YTTRANDE

**Yttrande i mål nr M 1611-16 och M 991-18, angående ansökan om tillstånd enligt miljöbalken till verksamheten vid Domsjö Fabrikers anläggning i Domsjö i Örnsköldsviks kommun**

Med anledning av mark- och miljödomstolens förelägganden, aktbilaga 102 och aktbilaga 108 (M 1611-16), anför Naturvårdsverket följande.

Figur V1 Utsläpp av COD från Domsjö, SEKAB och Akzo

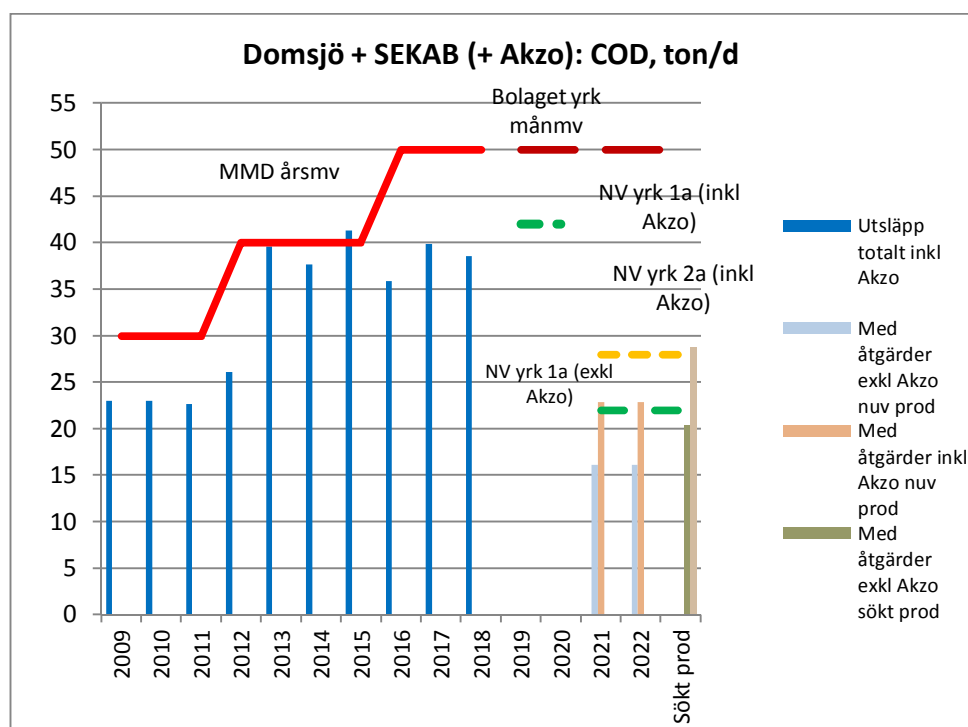
Figur V1 visar att bolaget i dagsläget klarar att hålla utsläppen på under 40 ton/d. Omkoppling av barkpressvattnet till bioreningen, vilket bör kunna ske tämligen omgående, kommer att ytterligare kunna minska utsläppet. Naturvårdsverket har tidigare i prövotidsärendet yrkat att ett villkor på högst 42 ton/d skulle föreskrivas. Vi kvarstår i detta ställningstagande och anser att denna nivå kan föreskrivas att gälla t.o.m. den 31 december 2020 då Akzos avloppsvatten enligt vårt förstahandsyrkande ska kopplas bort.

Baserat på bolagets uppgifter beräknar Naturvårdsverket att utsläppet efter åtgärder, men med Akzos avloppsvatten kvar, i dagsläget kan nedbringas till 23 ton/d, vilket uppräknat till sökt produktion skulle innebära 29 ton/d. Med Akzos avloppsvatten bortkopplad till en separat reningsanläggning skulle utsläppet från

Domsjö efter åtgärder kunna minskas till i dagsläget 16 ton/d, uppräknat till sökt produktion 23 ton/d.

För att medverka till en bättre status i recipienten behöver utsläppet minskas inte endast jämfört med de senaste årens utsläppsnivåer utan även i jämförelse med utsläppet före år 2012. Med Naturvårdsverkets förstahandsyrkande, att Domsjö inte ges permanent tillstånd att ta emot avloppsvatten från Akzo, måste ur recipientssynpunkt beaktas att utöver det utsläpp som villkorsregleras i detta tillkommer ett utsläpp från Akzo vilket kommer att regleras i en särskild tillståndsdöm. Med marginal för detta anser Naturvårdsverket att som villkor för Domsjö utsläpp av avloppsvatten från den egna verksamheten och från SEKAB bör föreskrivas att fr.o.m. den 1 januari 2021 får utsläppet uppgå till högst 20 ton/d.

Naturvårdsverket yrkar i första hand att, efter att Akzos avloppsvatten kopplats bort, utsläppet av COD från Domsjö inklusive avloppsvatten från SEKAB fr.o.m. 1 januari 2021 får uppgå till högst 22 ton/d som årsmedelvärde.

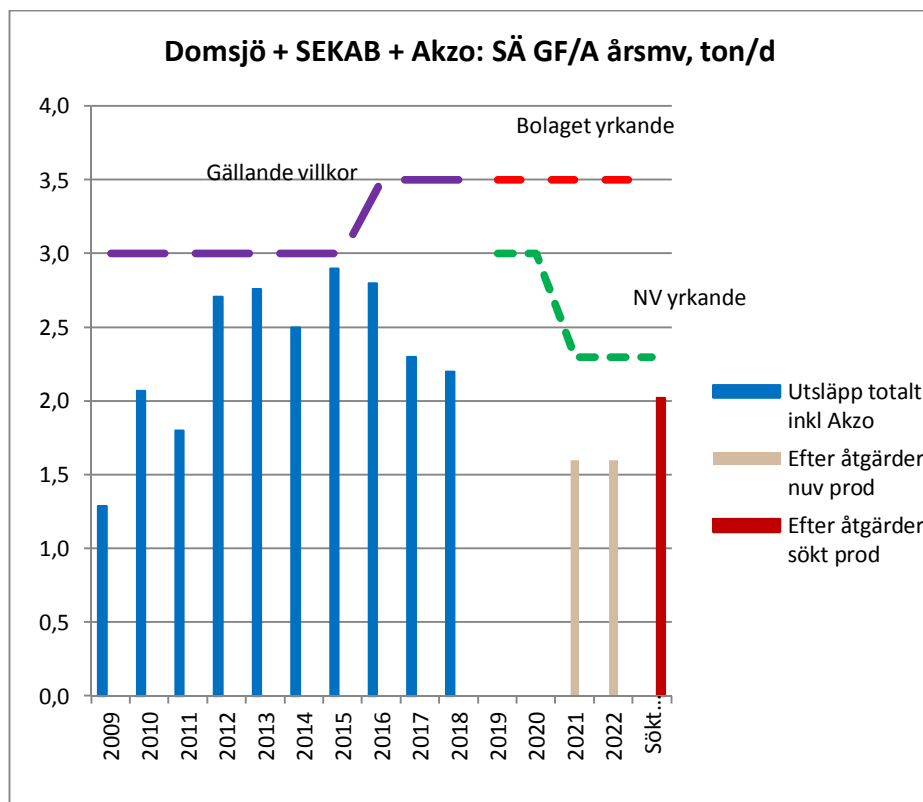
I det fall att Akzos avloppsvatten även i fortsättningen ska behandlas i en gemensam reningsanläggning vid Domsjö innebär Domsjö's åtgärdsförslag ett framtida utsläpp på 29 ton/d, vid sökt produktion. Med tidigare utformning av bioreningen låg före år 2012 låg det samlade utsläppet på strax över 20 ton COD/d.

I andra hand yrkar därför Naturvårdsverket att utsläppet av COD från Domsjö inklusive avloppsvatten från SEKAB och Akzo fr.o.m. 1 januari 2021 får uppgå till högst 28 ton/d som årsmedelvärde.

#### V2 Utsläpp av COD från Domsjö, SEKAB och Akzo

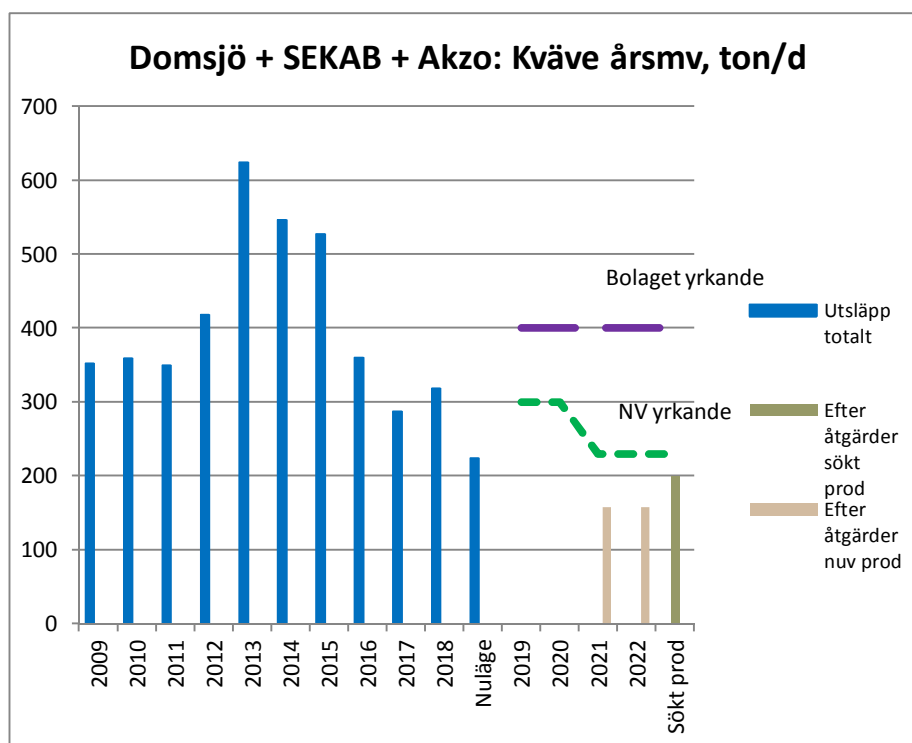
Figur V2 visar att bolaget i dagsläget klarar att hålla utsläppen på under ca 2,3 ton/d. By-passvatten från Akzo bidrar i liten grad till utsläppet av suspenderade ämnen. Däremot påverkar, som framgått av bolagets redovisning, det avloppsvatten från Akzo som går igenom bioreningen slammets sedimenteringsegenskaper. Naturvårdsverket har tidigare i prövotidsärendet yrkat att ett villkor på högst 3,0 ton/d skulle föreskrivas. Vi kvarstår i detta ställningstagande och anser att denna nivå kan föreskrivas att gälla t.o.m. den 31 december 2020.

Baserat på bolagets uppgifter beräknar Naturvårdsverket att utsläppet efter åtgärder, men med uppräknade till full sökt produktion, kan hållas under 2,0 ton/d. Naturvårdsverket yrkar att som villkor ska gälla att utsläppet får uppgå till högst 2,3 ton/d som årsmedelvärde.

Figur V4 Utsläpp av fosfor från Domsjö, SEKAB och Akzo

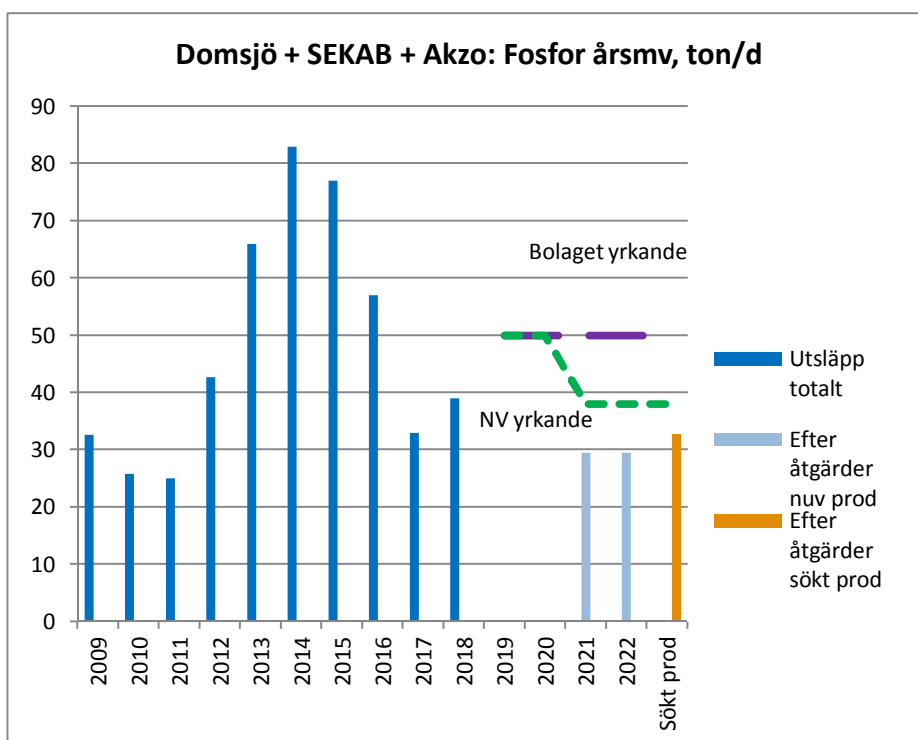
Figur V4 visar att bolaget i dagsläget klarar att hålla utsläppen på under 40 kg/d som årsmedelvärde. By-passvatten från Akzo bidrar i liten grad till utsläppet av suspenderade ämnen. Hur det avloppsvatten från Akzo som går igenom bio-reningen påverkar utsläppet av närsalter är oklart. Efter åtgärder beräknar Naturvårdsverket baserat på bolagets uppgifter att utsläppet kan hållas vid strax över 30 kg/d, vid sökt produktion.

Naturvårdsverket anser att som villkor bör föreskrivas att t.o.m. 31/12 2020 får utsläppet som årsmedelvärde högst uppgå till 50 kg/d, fr.o.m. 1/1 2021 högst 38 kg/d.

Fig. L1. Utsläpp av svavel från svenska sulfat- och sulfitmässbruk

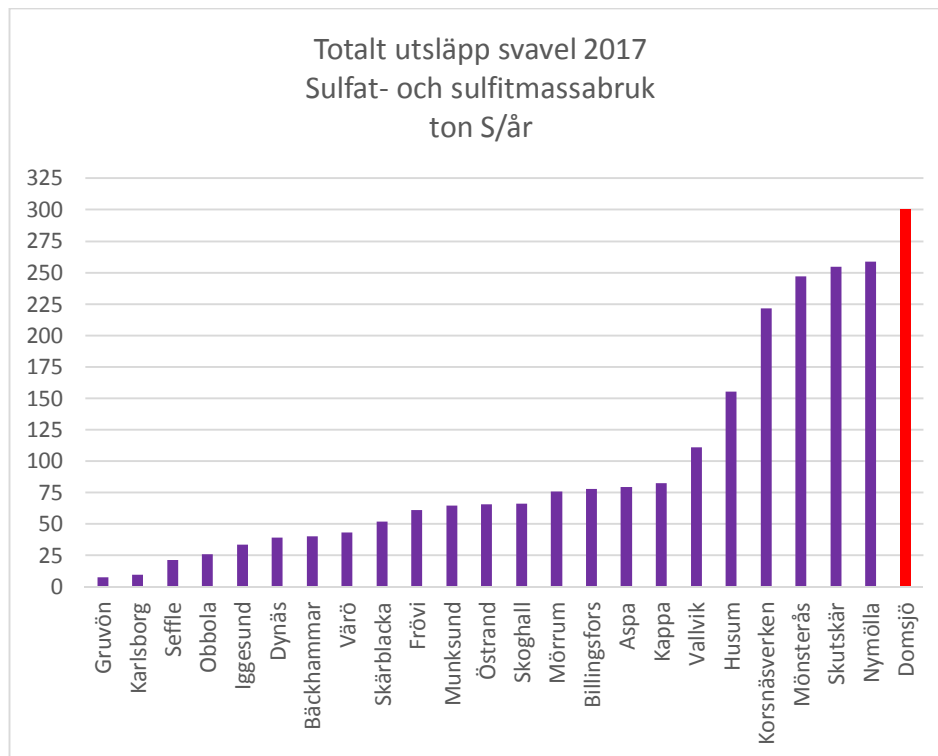
I nedanstående figur L1 visas utsläppen av svavel vid svenska sulfat- och sulfitmässbruk år 2017. För att få motsvarande mängd som svaveldioxid ska staplarna i figuren multipliceras med faktorn 2. Utsläppet av SO<sub>2</sub> från Domsjö var alltså 600 ton år 2017.

Som figur L1 visar står Domsjö för det största utsläppet av svavel av samtliga svenska mässbruk, vilket gör det till en nationellt betydande utsläppskälla.

Fig. L2. Utsläpp av svaveldioxid

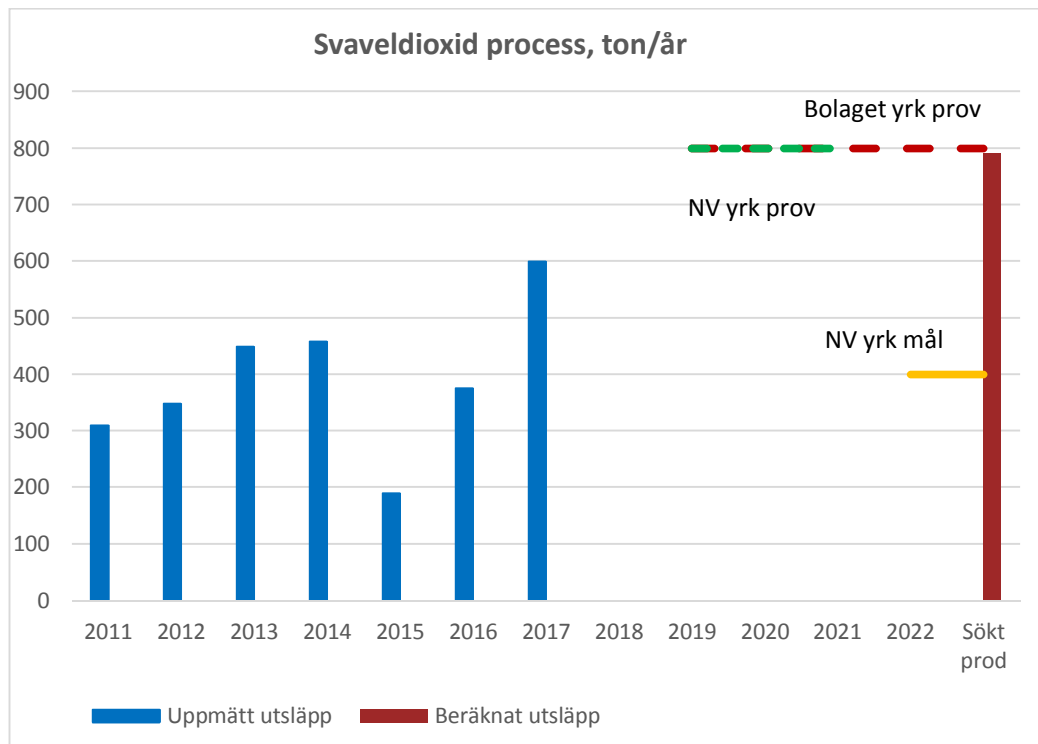
Bolaget har yrkat 800 ton svaveldioxid som provisorisk föreskrift. Eftersom bolagets mätutrustning inte varit tillförlitligt är det svårt att bedöma vad som är rimligt på kort sikt. Naturvårdsverket medger därför denna nivå, under förutsättning att nya mätningar sker snarast och att provotiden görs så kort som möjligt. Naturvårdsverket vidhåller att utredning om möjligheterna att minska utsläppen av svaveldioxid bör redovisas senast den 30 juni 2020.

Naturvårdsverket vidhåller likaså att målsättningsvärden ska anges för utredningen. Även dessa är svåra att sätta p.g.a. osäkerheten i mätresultat, men Naturvårdsverket anser att utredningsmålet kan sättas till 400 ton svaveldioxid per år.

Uppmätta och beräknade utsläpp samt villkor och målsättningsvärden enligt ovan illustreras i nedanstående figur L2.
